# COMUNE DI BARLETTA

## Perizia di Variante 2

COD. PRATICA	SCALA	DESCRIZIONE TAVOLA	TAVOLA	
2023-0003-SP2		Relazione tecnica intervento statico	<b>RT0</b> var1	
<p>RUP: Arch. Mario Pagnello</p> <p>DIREZIONE LAVORI: Arch. Michele Sgobba</p>				
REV.	DATA	REDATTO	VERIFICATO	APPROVATO
00	luglio 2024			arch. Michele Sgobba

**Relazione tecnica illustrativa dell'intervento oggetto di deposito ex art. 65 e 94-bis del DPR 380/01, protocollo del 08/03/23 prot.n. 6322, pratica n. 3009/ATT del registro attestazioni.**

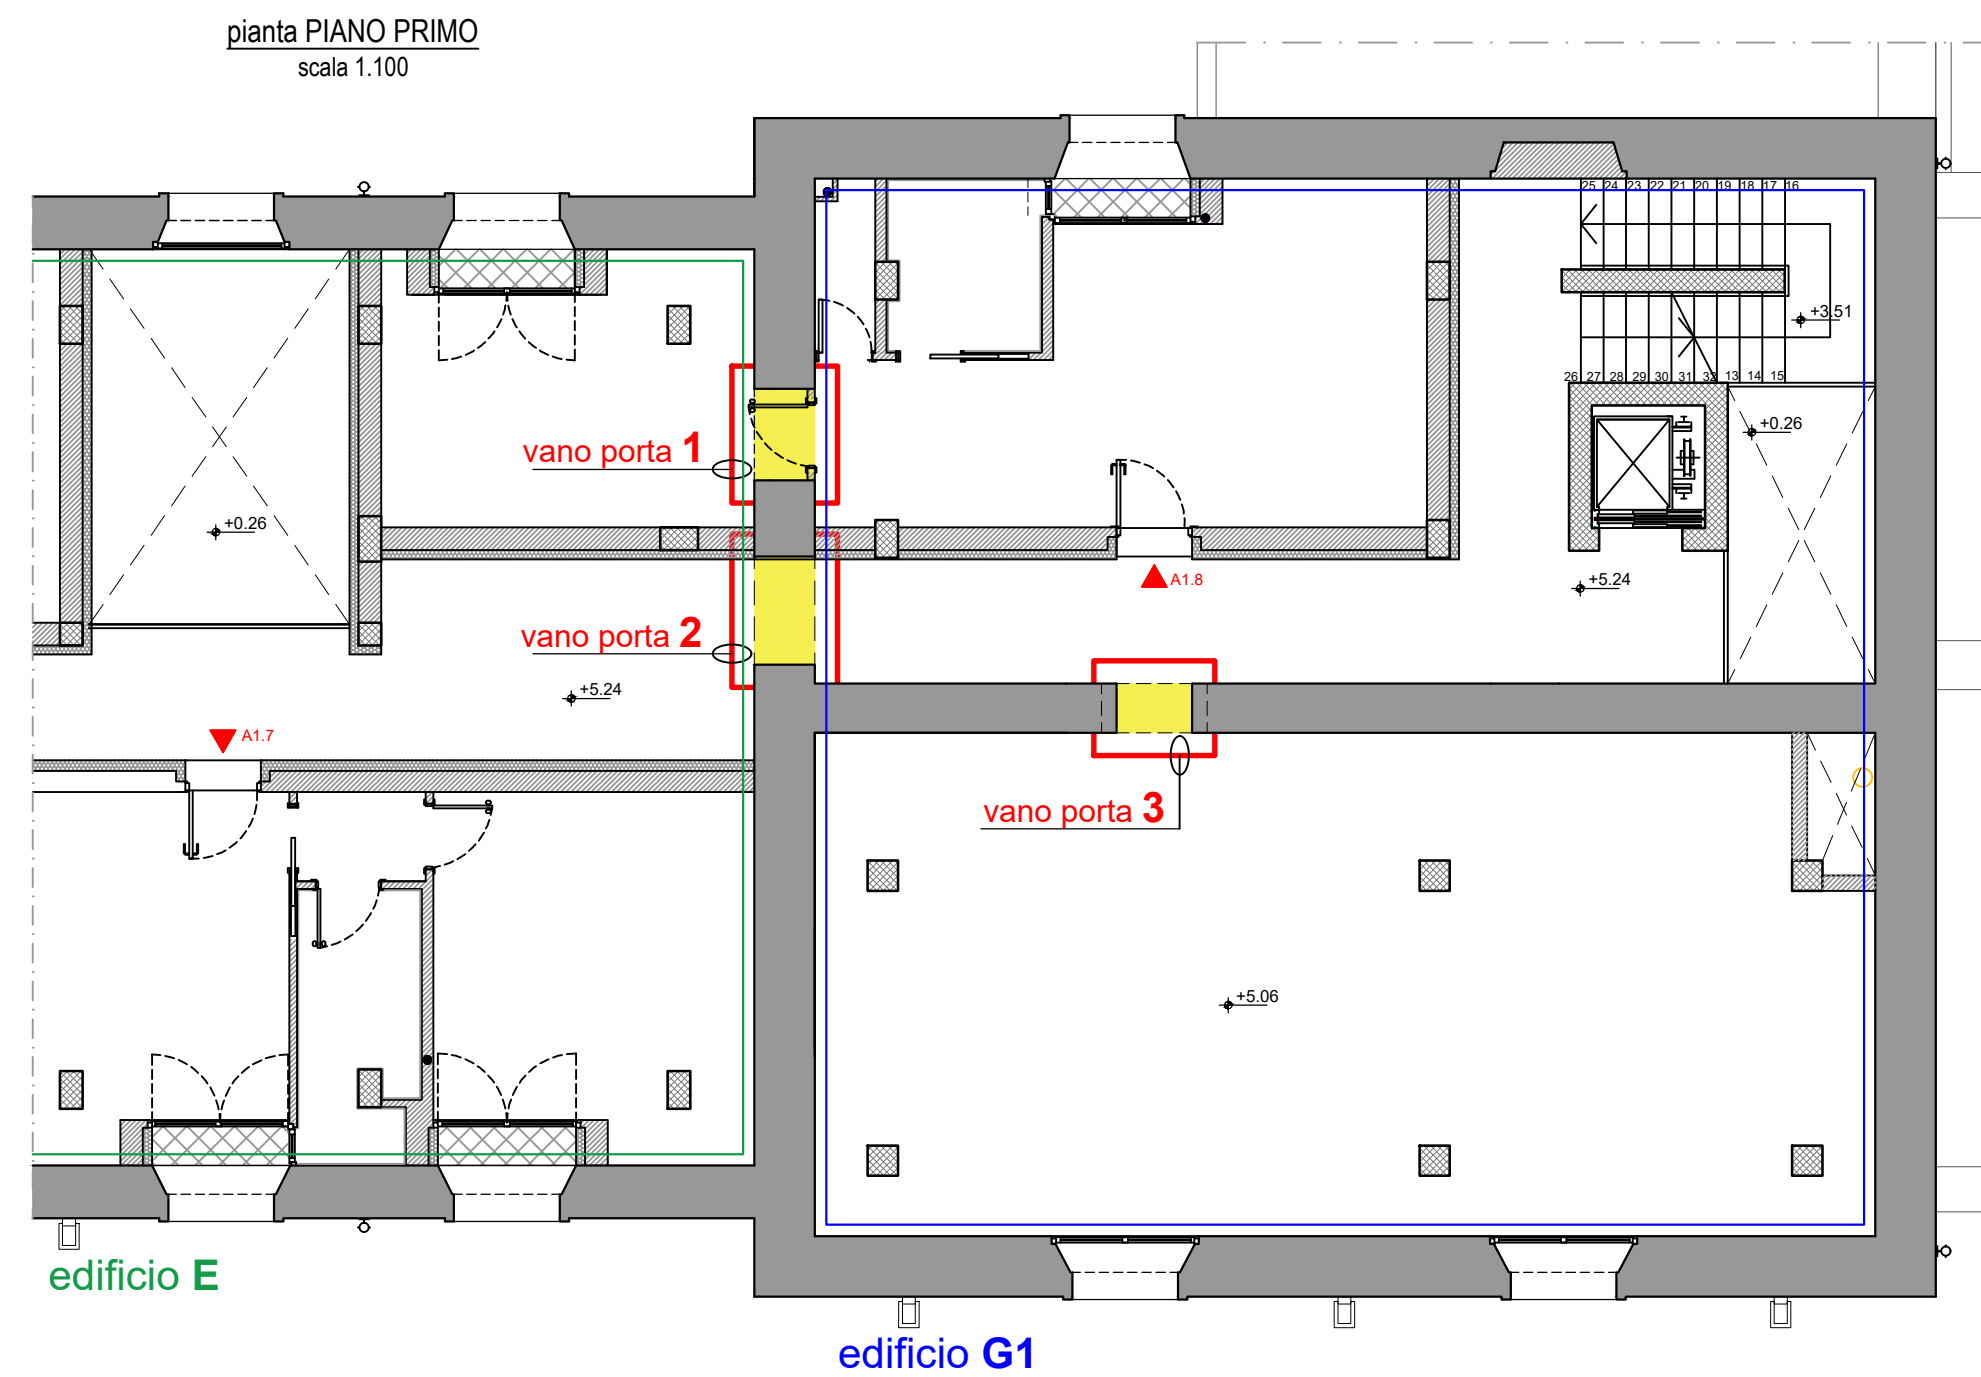
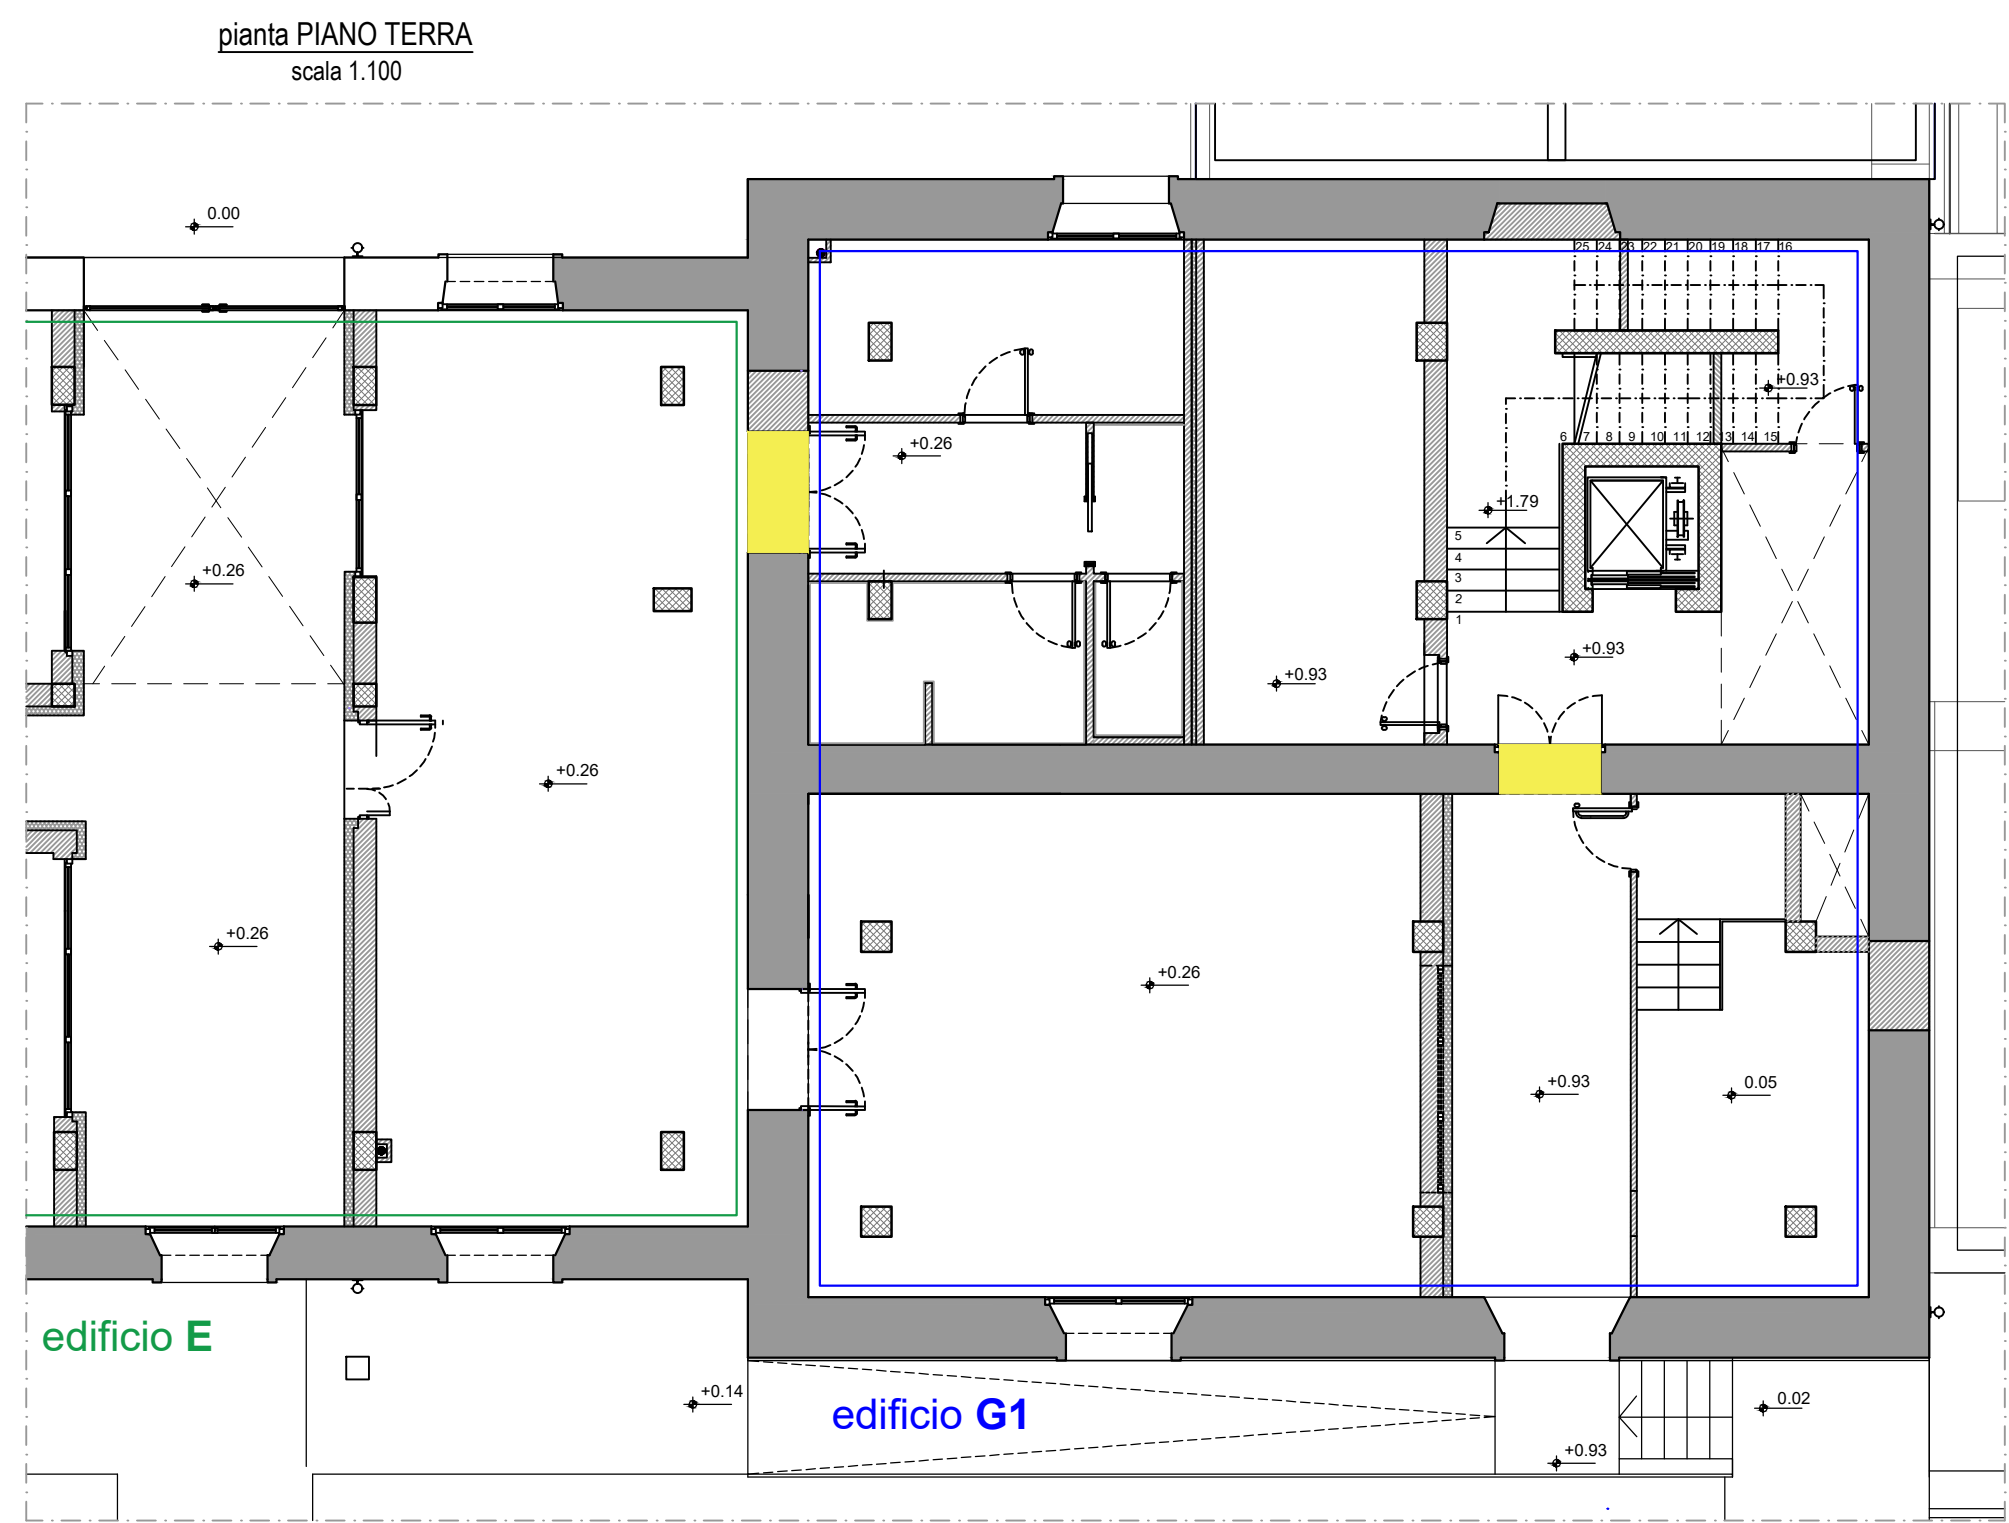
Per alcune di queste aperture si rende necessaria la realizzazione di una cerchiatura in calcestruzzo armato, in aggiunta alla costruzione del solo architrave così come previsto dal progetto esecutivo, al fine di ripristinare la continuità di alcuni cordoli in calcestruzzo armato che interferiscono con il taglio da eseguire sul pannello murario (cordoli in continuità con l'architrave delle finestre).

La cerchiatura in calcestruzzo armato interessa n. 4 aperture:

- ✓ VANO PORTA 1 – larghezza 120 cm, altezza 230 cm, ubicato a piano primo dell'edificio G1 (di collegamento tra gli ambienti interni dell'alloggio A.1.8);
- ✓ VANO PORTA 2 – larghezza 140 cm, altezza 230 cm, ubicato a piano primo dell'edificio G1 (di collegamento per il corridoio);
- ✓ VANO PORTA 3 – larghezza 100 cm, altezza 230 cm, ubicato a piano primo dell'edificio G1 (di collegamento tra corridoio e ambienti al rustico);
- ✓ VANO PORTA 4 – larghezza 100 cm, altezza 230 cm, ubicato a piano quarto dell'edificio G1 (di collegamento tra corridoio e ambienti al rustico).

Il pannello murario è gravato esclusivamente dal peso proprio per i vani porta 1 e 2.

Il pannello murario è gravato dal peso proprio, dal peso permanente e accidentale del solaio di copertura per i vani porta 3 e 4.

L'intervento strutturale di cerchiatura prevede la realizzazione di un anello in calcestruzzo su tutto il perimetro del vano porta, con spessore e armatura sufficiente a ripristinare la rigidità del pannello murario portante (la rigidità della struttura muraria non subisce modifiche superiori al 15% tra stato ante e post intervento) e aumentare la resistenza del sistema strutturale.

- VANO PORTA da progetto esecutivo, con solo architrave
- VANO PORTA da progetto variante, con cerchiatura
